Miljøvurdering og Plan
J.nr. 2024 - 84645
Ref. caedf
Den 2. september 2025

Oversigt over supplerende oplysninger i sagen om 150 kV kabelforbindelse mellem Fraugde-Fraugde Vest

Supplerende oplysninger modtaget den 24. juli 2025

Figur 1 – Udklip fra oversigtsskitse over Højspændingsstation Fraugde, som er vedlagt som bilag 4a til ansøgningen. Udbygget med en grøn markering af det eksisterende kabelfelt og hvor det flyttes hen. Numrene referer til visualiseringspunkterne for billederne på figur 2, 3 og 4 nedenfor.

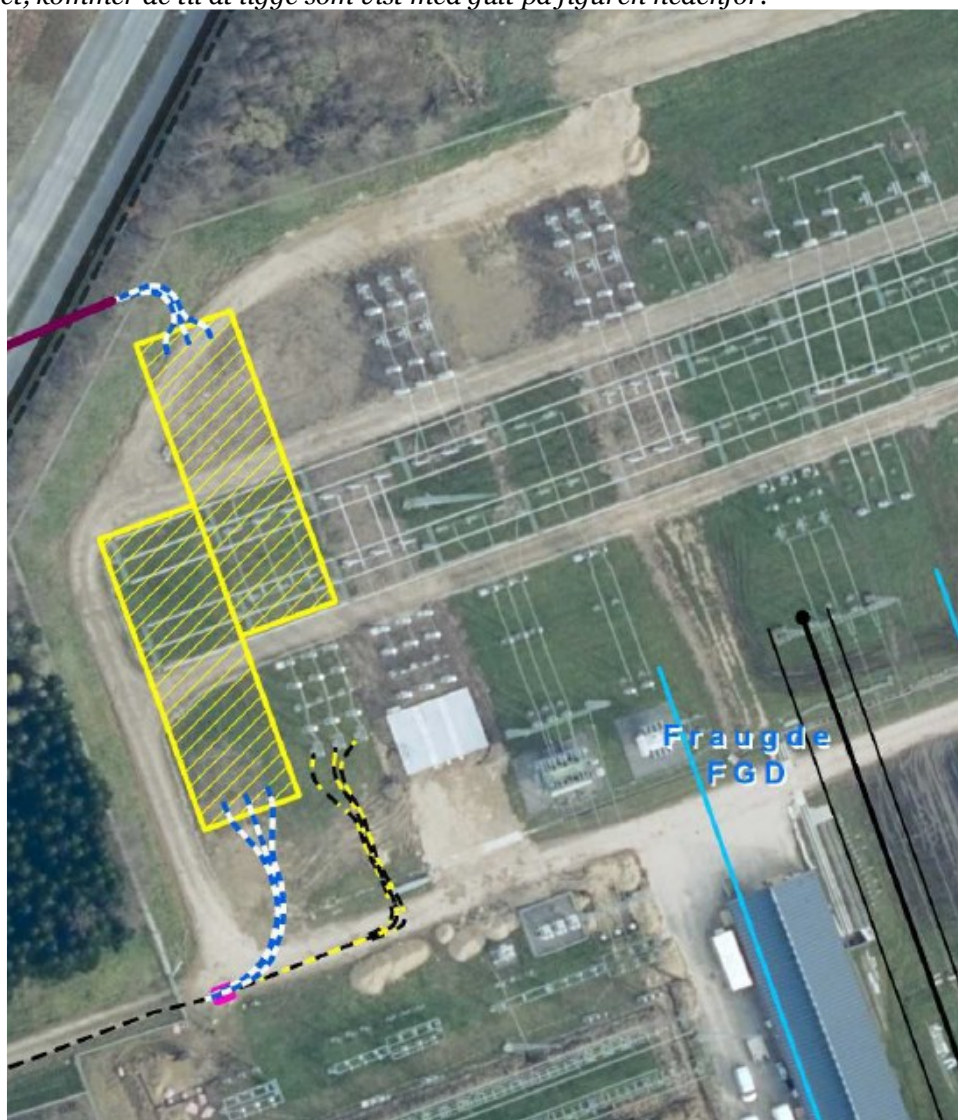
1. Der mangler en beskrivelse og vurdering for det resterende projekt: etablering af kabelfelter, udvidelse af samleskinne samt omlægning af eksisterende kabelforbindelse.

Der mangler bl.a. beskrivelse af anlægsarbejdet og driftsfasen, og der er kun foretaget en vurdering ift. støj, vibrationer, lys samt lokalplaner.

På højspændingsstation Fraugde er der på den eksisterende samleskinne plads til et ekstra koblingsfelt. Der er derfor ikke behov for at udvide samleskinnen her. Der skal på denne høj-spændingsstation etableres et nyt kabelfelt til Fraugde Vest, hvilket kræver at man flytter et eksisterende kabelfelt, som ligeledes går til Fraugde Vest.

Det eksisterende kabelfelt flyttes derfor til det tomme koblingsfelt mod vest, som vist med den grønne pil. Og det nye kabelfelt etableres hvor det eksisterende kabelfelt er i dag, dog med den ændring at kabelfeltet vender i nordlig retning i stedet for syd, som det eksisterende gør i dag. Når kabelfelterne er etableret, kommer de til at ligge som vist med gult på figuren nedenfor.

Figur 8 – Ledelinjer fra søen. Røde pile – usandsynlig. Grøn pil – sandsynlig.

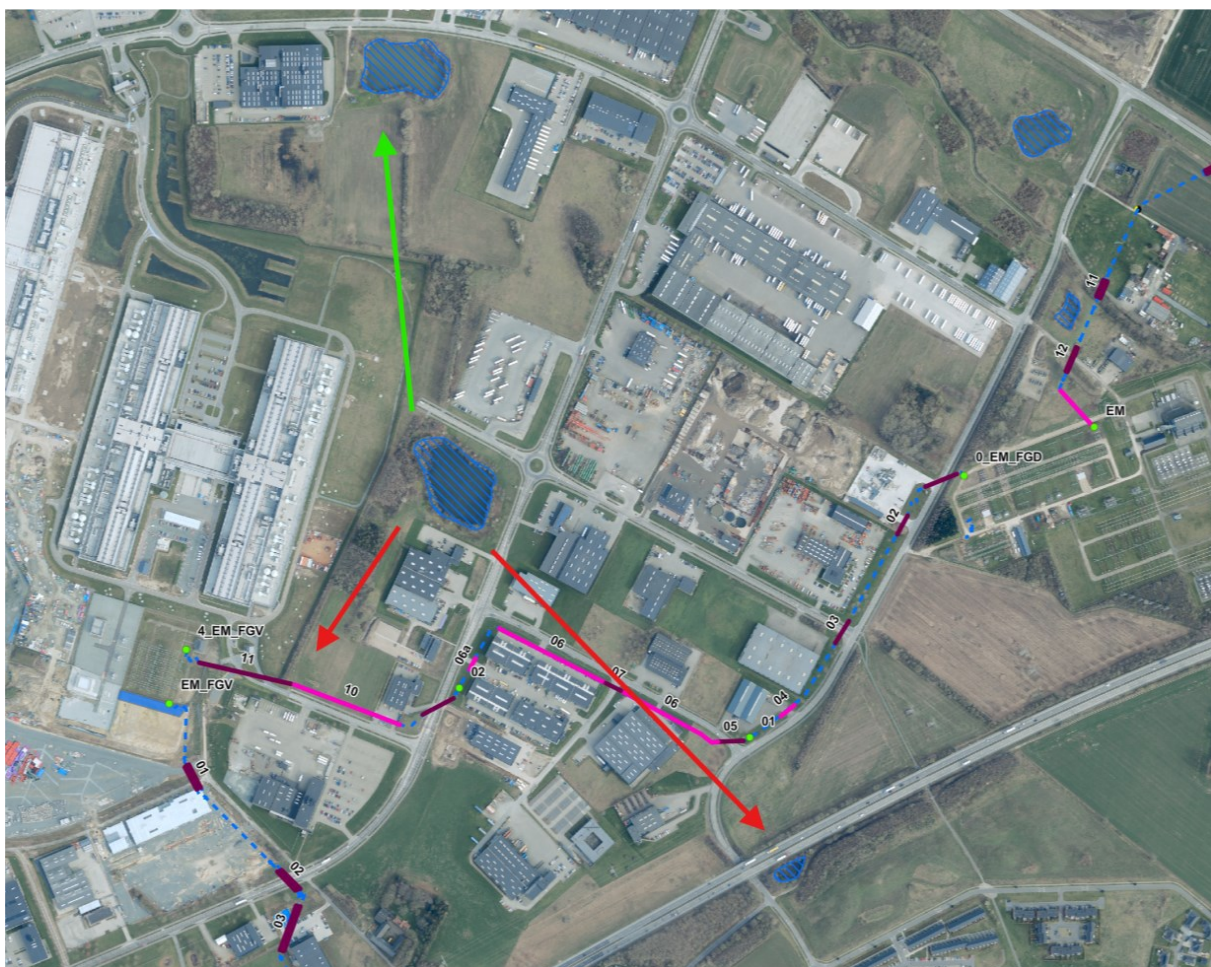
2. Er der foretaget besigtigelse af søen?

Den vestligste røde pil viser beplantningsbæltet, der går fra søen og ned mod kabeltraceet. Der er ca. 350 meter fra søen til traceet, når man følger beplantningsbæltet. Der er ingen søer eller samlet bevoksning på den anden side af traceet, så anlægsarbejdet afskærer ikke en potentiel ledelinje.

Den østligste røde pil viser vejen fra søen til regnvandsbassinet på den anden side af motorvejen. Traceet vil heller ikke afskære en potentiel ledelinje her, da der ikke er noget bevoksning som potentielle arter kan følge mellem de to. Der er over 600 meter mellem søerne i luftlinje og der skal krydses tre veje og en motorvej.

Den grønne pil i nordlig retning er en mere oplagt ledelinje. Der er bevoksning hele vejen mellem søerne.

Figur 9 - Oversigtsfoto med visualiseringspunkt, der referer til billederne fra Google Streetview nedenfor. Firkanten viser hvor udklippet fra skråfoto er taget fra. Skråfotoet går i sort ved visualiseringspunkterne 2 og 3, så det var ikke muligt at få et ud klip herfra.

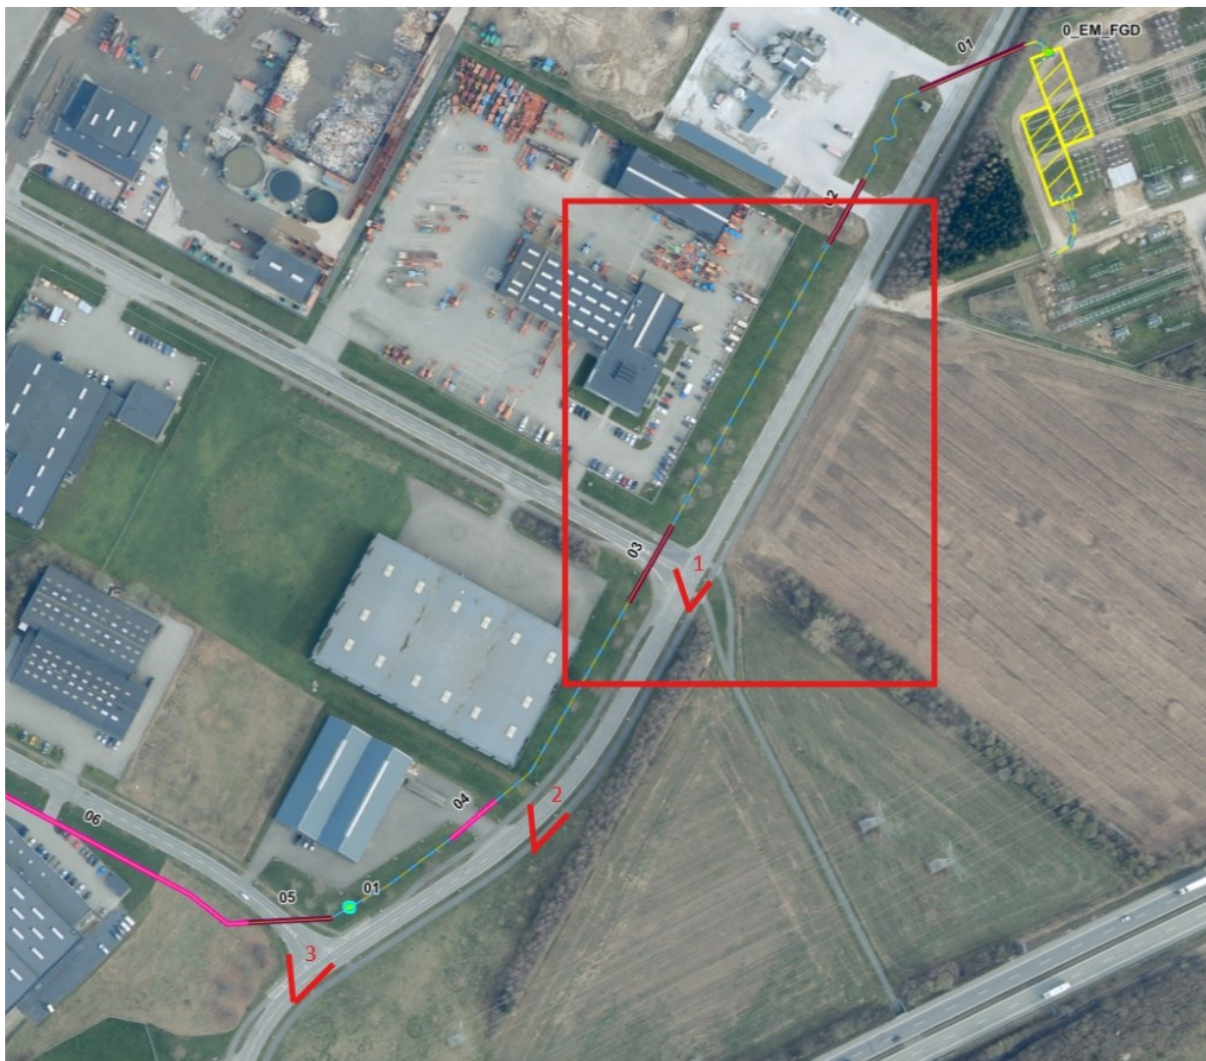
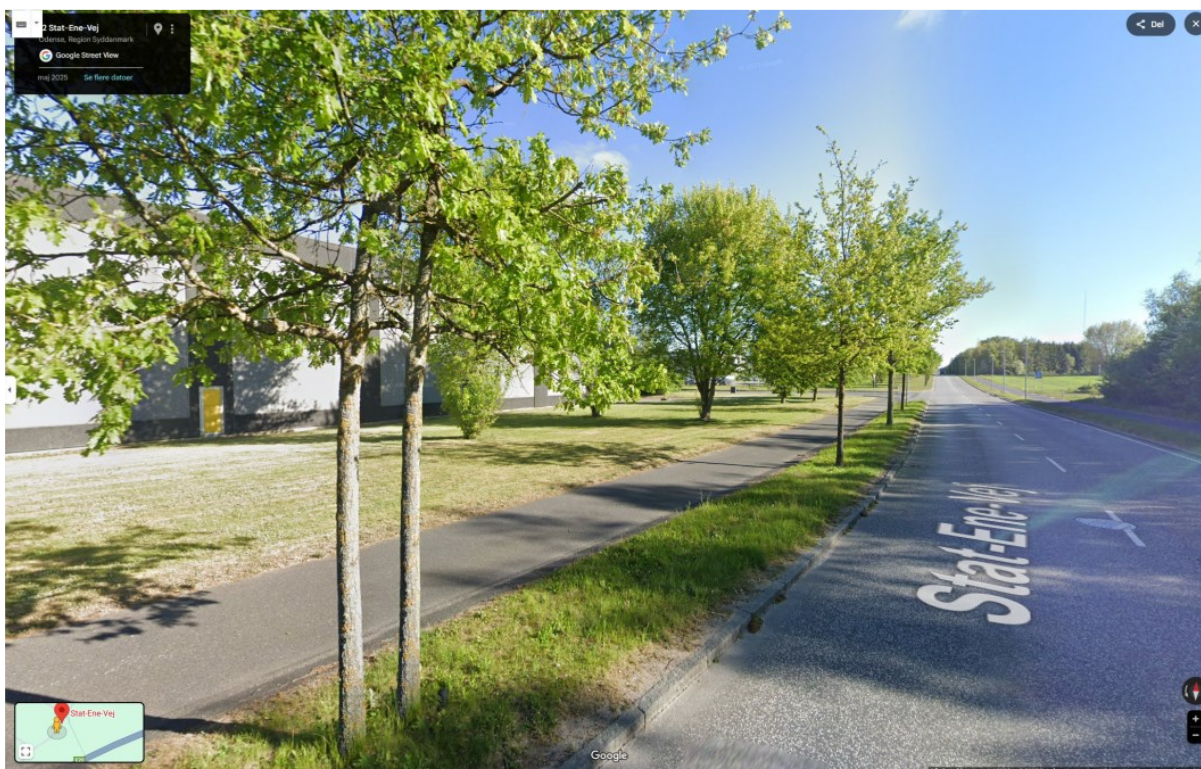
3. Størrelsen på træerne kan ikke alene afgøre, om der er tale om flagermusegnede træer. Kan Energinet bekræfte, at der ikke er tale om ældre træer med hulheder, råd og lignende?

Svar: Der er ikke tale om ældre træer. Træerne er uden hulheder, råd eller lignende. De er blevet beset i forbindelse med tracevandring. Der er tale om unge, friske og slanke træer. Nedenfor er der skråfotos og billeder taget fra Google Streetview fra Stat-Ene-Vej, hvor alle træer der graves op, køres på depot og genplantes, er at finde.

Figur 14 - Afstand til beboelsesområder

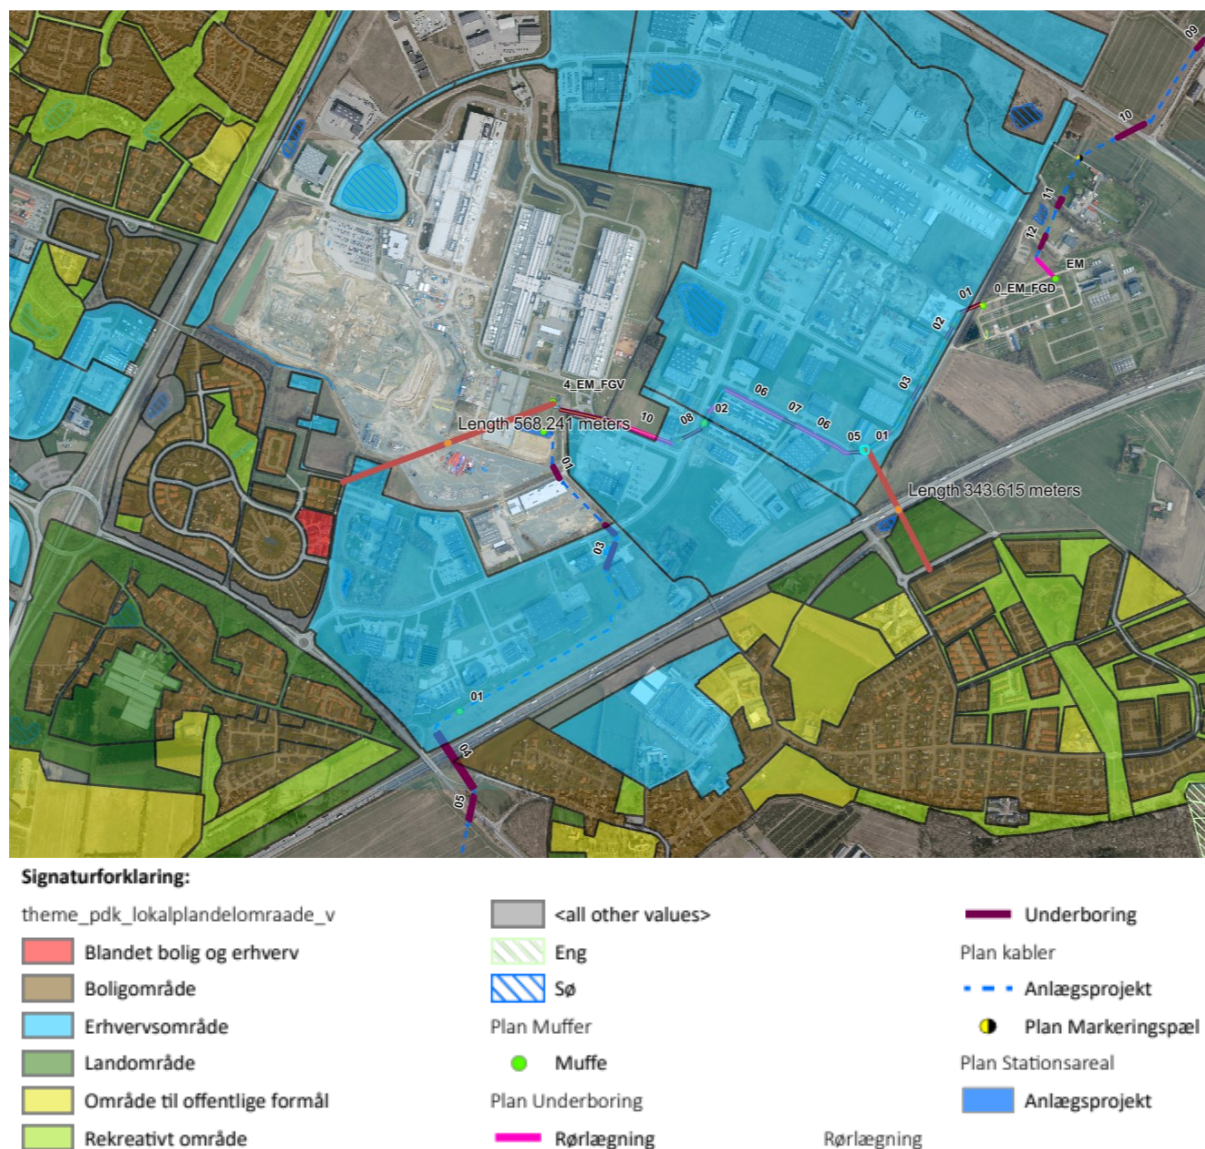
5. Det fremgår af ansøgningsmaterialet, at nærmeste beboelsesejendom ligger mere end 500 meter fra projektområdet. Når der i tekstafsnittet nederst i rubrikken til venstre omtales arbejde tæt på beboelse, er der så tale om erhvervsjendomme eller refererer det til enkeltstående beboelsesejendomme?

Svar: Der refereres til at der kan ske midlertidige overskridelser af vejledende støjgrænser for erhvervsjendomme og ikke beboelse. Det er en blandet type erhverv der er i området, som bl.a. inkluderer; datacenter, produktion, transport, kontor og en betonfabrik.

Det er også en fejl at vi i projektbeskrivelsen har skrevet at der er over 500 meter til nærmeste sammenhængende beboelse. Der er ca. 343 meter til beboelsesområdet, der ligger på den anden side af

motorvejen. Der blev oprindelig målt fra Højspændingsstation Fraugde Vest mod beboelsesområdet i vestlig retning, hvor der rigtig nok er over 500 meter. Siden hen blev det konstateret at det nærmeste sammenhængende beboelsesområde ligger på den anden side af motorvejen, men kun teksten i projektbeskrivelsen blev rettet til og ikke også afstanden. Det er en fejl i projektbeskrivelsen.

Dog gælder samme vurdering, at der ikke vil være støjgener af beboelsesejendomme og at alle støjgrænser overholdes ved dem. Larmen fra motorvejen vil til enhver tid overdøve alle aktiviteter fra anlægsarbejdet ved nærværende projekt.

Figur 16 – Højspændingsstation Fraugde – De forskellige kabelfelter til de nævnte projekter. 1) Nærværende projekt. 2) 150kV-Kabelforbindelsen til Odense SØ. 3) 400kV-Luftledninger.

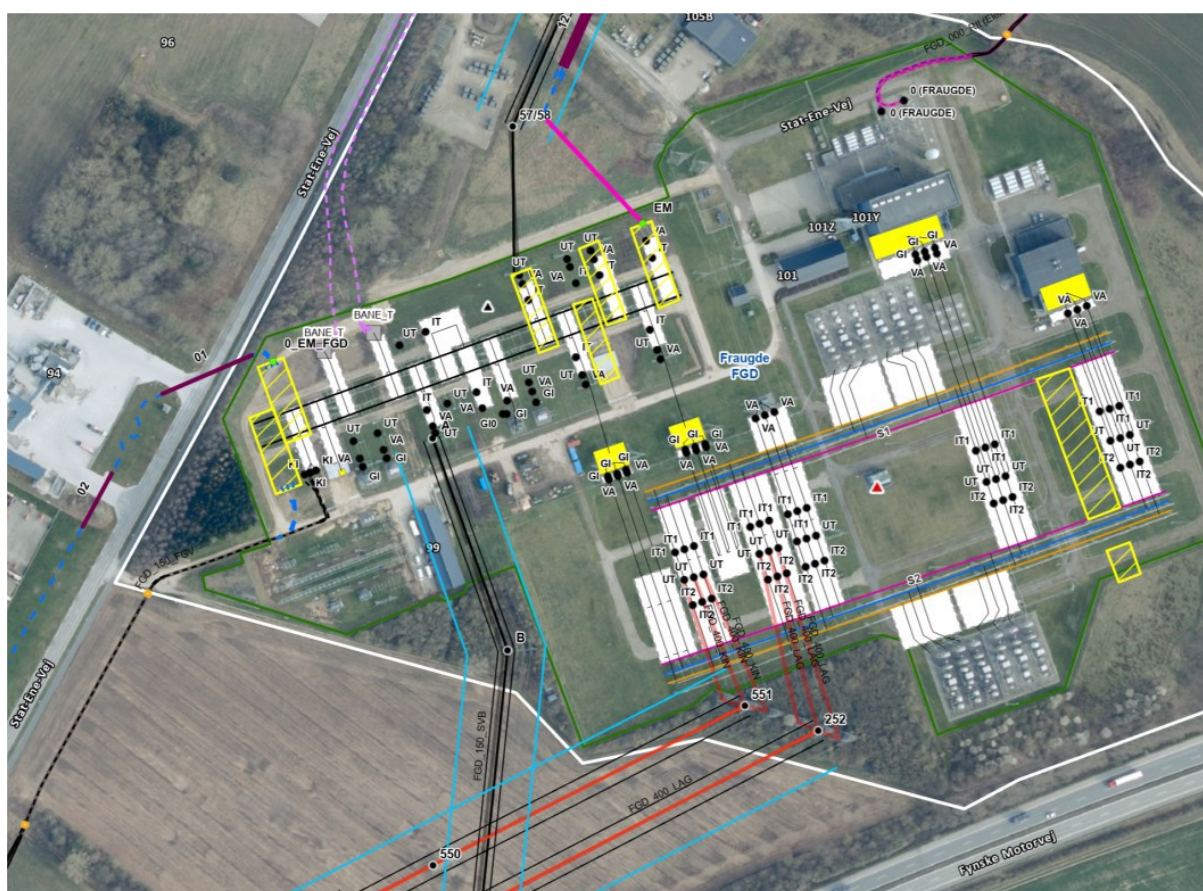
10. Har Energinet kendskab til andre igangværende eller kommende projektet i nærheden, som potentielt kan medføre kumulative effekter?

Svar: Der er flere projekter i gang eller i planlægningsfasen omkring Højspændingsstationerne Fraugde og Fraugde Vest. Der er dog ingen af dem som vurderes at kunne medføre kumulative effekter, da ingen af projekterne er fysisk eller teknisk afhængigt af hinanden (gravity test). Og der er heller ikke nogen af projekterne hvor der er et tidsmæssigt sammenfald med nærværende projekt.

Navn på projektet	Begrundelse for hvorfor det ikke medfører kumulative effekter	Links til projekt-hjemmesiderne
150 kV Fraugde-Odense SØ	- Idriftsættelsen forventes i november 2025. - Anlægsarbejdet foregår i den anden ende af højspændingsstationen. - Traceet er ikke i nærheden af traceet for nærværende projekt	Energinet: LINK SGAV: LINK
Vedligeholdelse af 400 kV-luftledninger hen over Fyn	- Anlægsarbejdet forventes igangsat i 2025. - Anlægsarbejdet foregår i den anden ende af højspændingsstationen. - Der er tale om udskiftning af eksisterende luftledning imens nærværende projekt er et kabelprojekt, så der er tale om forskellige typer anlægsteknikker, da den ene foregår over jorden og den anden under. - Traceerne er ikke i nærheden af hinanden.	Energinet: LINK SGAV: LINK
